AYUNTAMIENTO CONSTITUCIONAL.

CLASE: *Construcciones.*

Expediente promovido por D. Manuel de Vitoria para edificación en el solar calle de Capor y Mina, n.º 33 con vuelta a la plazuela de la Cruz.

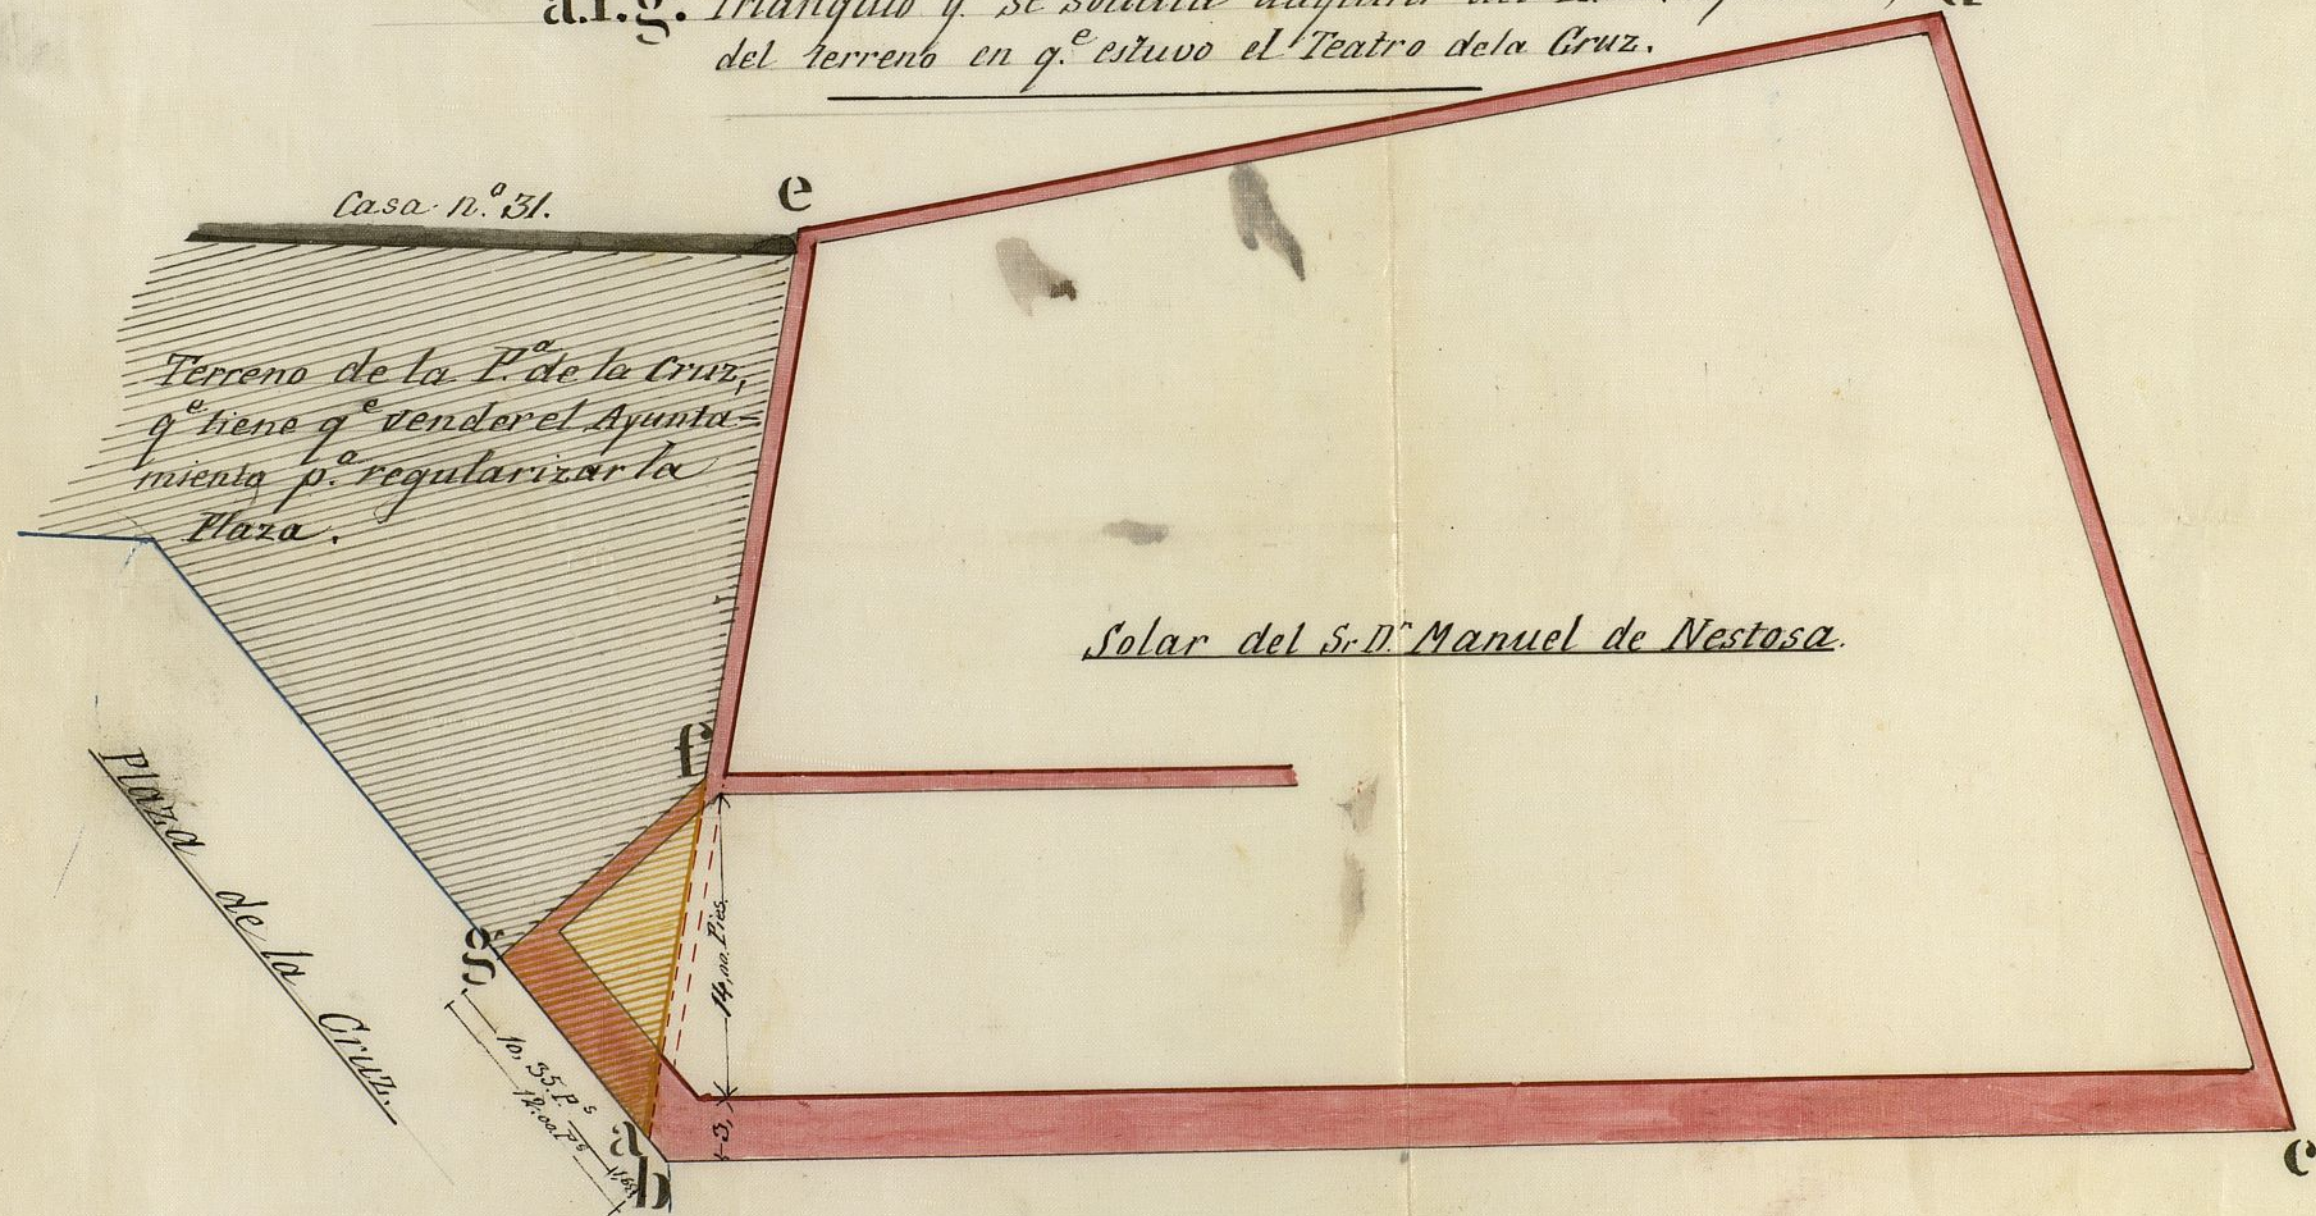
Para obviar este inconveniente no habria mas que rectificar la linea de medianeria expresada hasta obtener un revuelto ó fachada de 12 pies de linea, en vez de los que le señala el Sr. Arquitecto municipal.

En virtud de estas consideraciones -
A. V. E. suplica que, previos los informes que juzgue oportuno adquirir para la justa y equitativa resolución de esta petición, se sirva modificar la situación de la expresada línea de medianería a la plazuela de la Cruz, dándole en esta los doce pies que quedan designados como minimum, según se detalla en el adjunto plano, que para la mas pronta y fácil comprensión, tiene el honor de acompañar adjunto, señalado con tinta de carmin y letras a-b-c-d-e- el perímetro del terreno adquirido del Sr. Ayuntamiento; con tinta amarilla y letras a-f-g- el triángulo que se solicita adquirir del terreno en que sitúa dicho Centro, para ampliación del anterior solar, y con tinta negra el terreno de la actual plaza que debe enagenarse para la modificación o reforma de la misma; cuya gracia espera merecer de la justificación del Sr. Madrid, 20 de Mayo de 1865.

a.b.e.d.e. Solar comprado, al Ex^{mo}. Ayuntam.^{to}, p.^o D.^o Man^l de Nestosa.

a.f.g. Triangulo q.^e se solicita adquirir del Ex^{mo}. Ayuntam.^{to}, d
del terreno en q.^e estuvo el Teatro de la Cruz.

Intervado de la licitacion q' antecede, presentados por D. Manuel de Vitoria, propietario por compra al Remo. N.º en subasta pública, del solar de la Calle de Lepo y Mma con vuelta a la plazuela de la Cruz, debo manifestar a la Comision q' la forma actual del solar adjudicado, es la q' resulta de la agregacion del precedente del denominado Teatro de la Cruz al solar de la casa n.º 33 de la calle del mismo nombre, no tomando en consideracion la variacion q' pudiese introducir la demarcacion de la alineacion por la plazuela de la Cruz. Llegado el momento de demarcar, o sea q' debiera practicarse, bajando una perpendicular sobre dha alineacion desde el extremo interior de la linea que limita el terreno precedente del denominado Teatro, conforme se indica aproximadamente en el plano adjunto a la exposicion q' es objeto de este dictamen, por acordarse asi la rindre del trabajo de q' se trata y de conformidad con lo dispuesto por la Real orden de 12 de junio de 1861. en la q' se previene

En su consecuencia opino puede accederse
a lo solicitado por el suplicante aceptando
la limitacion q' se impone de no dar mayor
altura a la construccion de la q' le correspon-
da por la calle de Hyen y Mine.
